Objet: Raccordement des eaux usées Non Conforme

Contrôle de conformité: 24, Rue Miramont - Benac

Date du contrôle: 22/10/2021

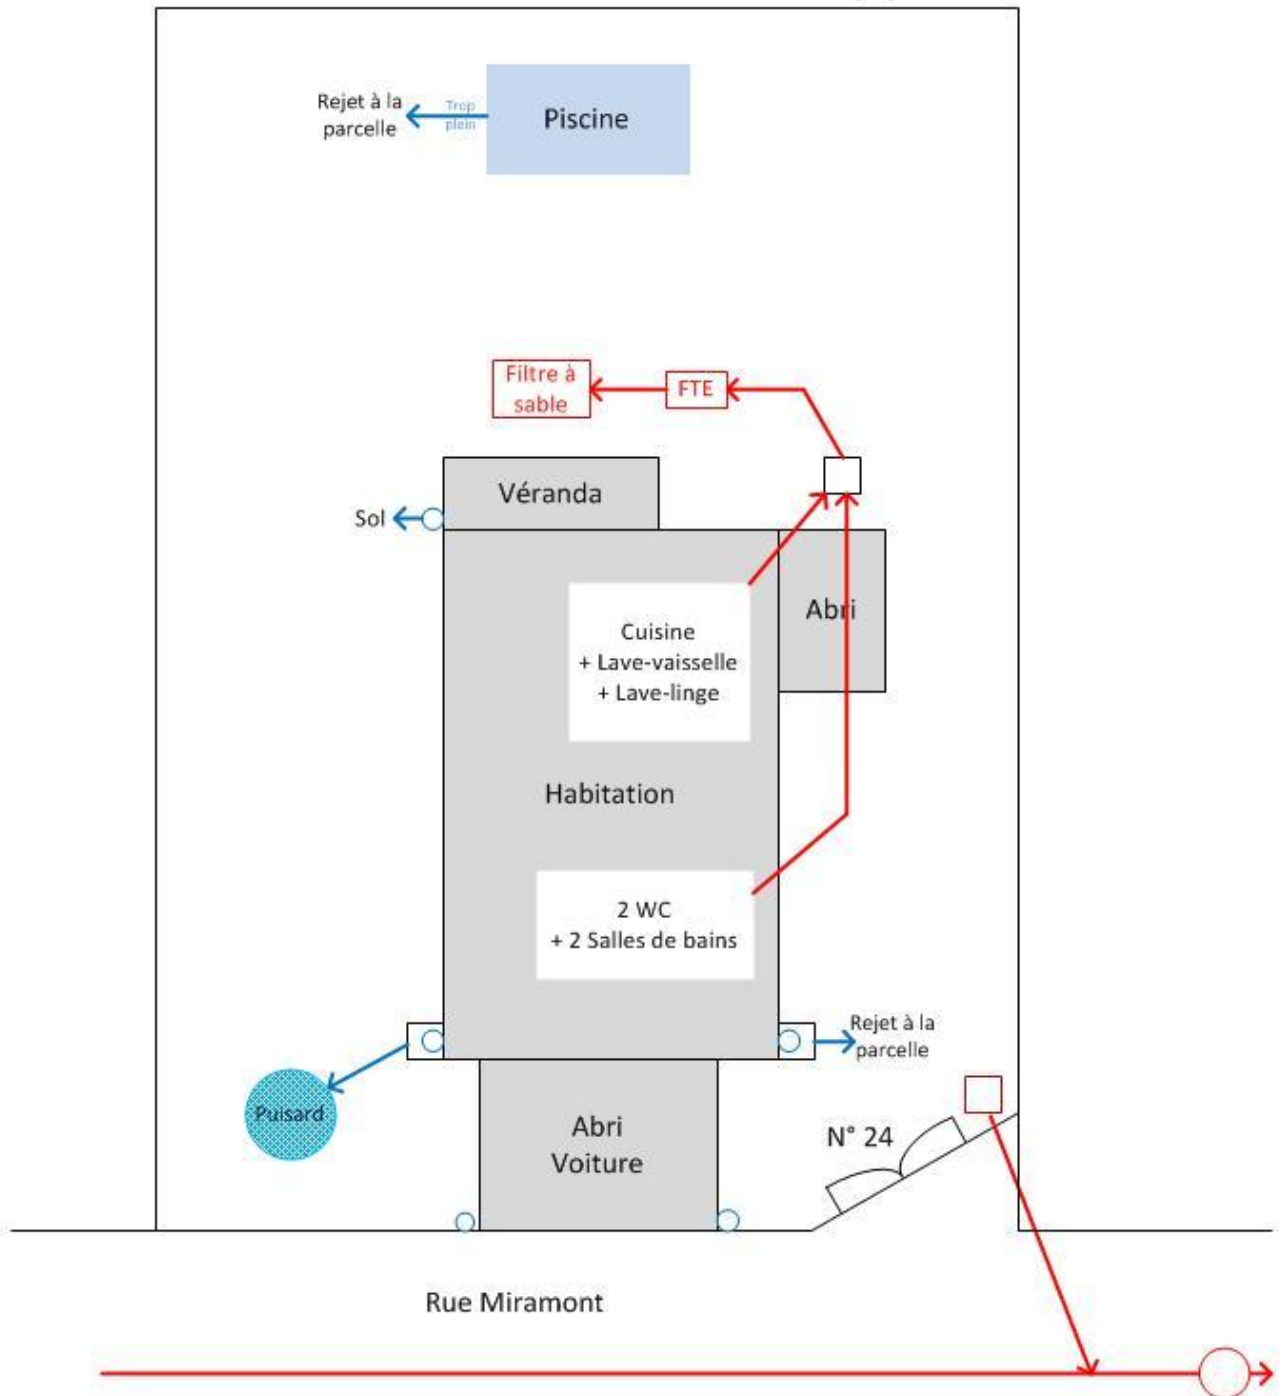
Nous avons constaté que les eaux usées de l'habitation ne sont pas collectées vers le réseau public d'assainissement, mais que la propriété possède bien un raccordement au réseau public d'assainissement de la commune de Bénac.

<u>WC:</u>	n°1: Oui,ANC	n°2: Oui,ANC	n°3: Non	Autres: Non
<u>Salle de Bain:</u>	n°1: Oui,ANC	n°2: Oui,ANC	n°3: Non	Autres: Non
<u>Cuisine:</u>	n°1: Oui,ANC	n°2: Non	Autres: Non	
<u>Lave Vaisselle:</u>	n°1: Oui,ANC	n°2: Non	Autres: Non	
<u>Lave Linge:</u>	n°1: Oui,ANC	n°2: Non	Autres: Non	
<u>Lavoir:</u>	n°1: Non	n°2: Non	Autres: Non	
<u>Lavabo:</u>	n°1: Non	n°2: Non	Autres: Non	
<u>Robinet Ext:</u>	n°1: Non	Autres: Non		
<u>Fosse Septique / BAG:</u>	Oui,ANC			
<u>Système de relevage:</u>	Non			
<u>Conformité des EU:</u> NON CONFORME, Le raccordement au réseau public d'assainissement n'a pas été effectué.

Comme stipulé dans l'article 4.1 du Règlement de Service, le raccordement au réseau public d'assainissement est obligatoire dans un délai de 2 ans à compter de la mise en service du réseau. Par conséquent, les eaux usées de votre habitation doivent se rejeter au réseau public d'assainissement via la boîte de branchement.
